改善箇所説明図

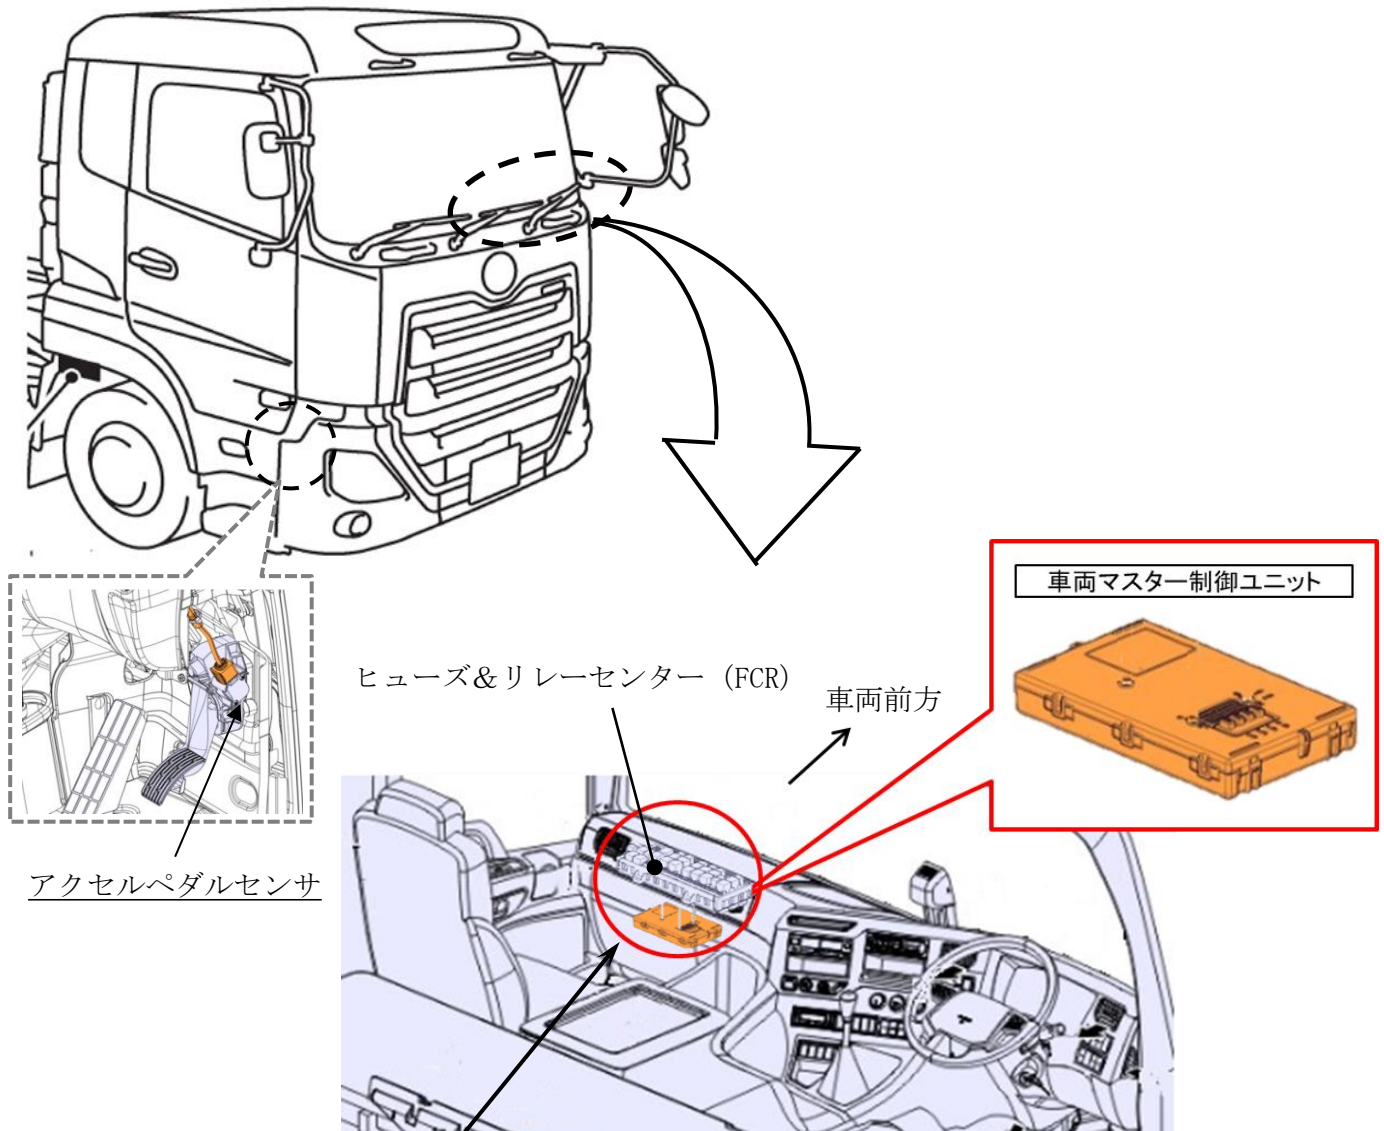
基準不適合発生箇所

車両マスター制御ユニットII (VMCUII) 搭載車のアクセルペダル開度信号から演算及び動作診断を行うプログラムにおいて、演算式に誤りがあったため、アクセルペダルを操作した際、異常と判定することがある。そのため、メータ内の中央部ディスプレイに『アクセルセンサー異常』のメッセージが表示され、そのまま運転を続けると、アクセルペダルが無反応となる時間が発生し、一時的に走行不能に至るおそれがある。

改善措置の内容

全車両、車両マスター制御ユニットII (VMCUII) のプログラムを対策プログラムに書き換える。

識別: 作業完了車には、助手席側ステップ部VINプレート下辺中央部に黄色ペイントを塗布する。
